## Procès-verbal de la réunion d'examen conjoint du 26/11/2024

- Examen conjoint de mise en compatibilité du PLUi de Plaine Commune avec le projet d'évolution du site de la Molette à La Courneuve		
<b>Pièces jointes</b>

# **EVOLUTION DU SITE DE LA MOLETTE À LA COURNEUVE**

**Déclaration de projet emportant mise en compatibilité du PLUi de Plaine Commune**

## CRÉATION D'UN STECAL

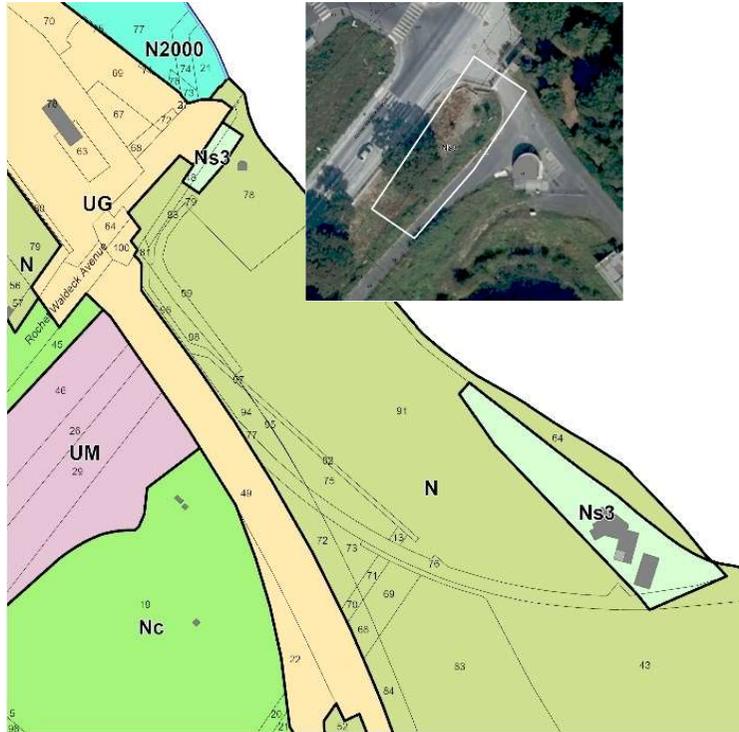
- Demande de la DRIEAT de remplacer le STECAL envisagé (NS3) par deux STECAL (NS4 et NS5) avec des dispositions réglementaires adaptées.

L'EPT est en accord avec l'avis de la DRIEAT de prévoir deux STECAL différents (NS4 et NS5) permettant de disposer de règles au plus près des projets.

Il serait préférable de modifier le dossier avant l'enquête publique pour éviter des évolutions après enquête publique qui modifieraient l'économie générale du projet d'évolution du PLUi.

Il est confirmé qu'il serait plus prudent juridiquement de modifier le dossier avant l'enquête publique permettant d'éviter de modifier l'économie générale du projet (NS3 à NS4 et NS5).

*Réponse de la DEA : La modification sera faite avant enquête publique.*
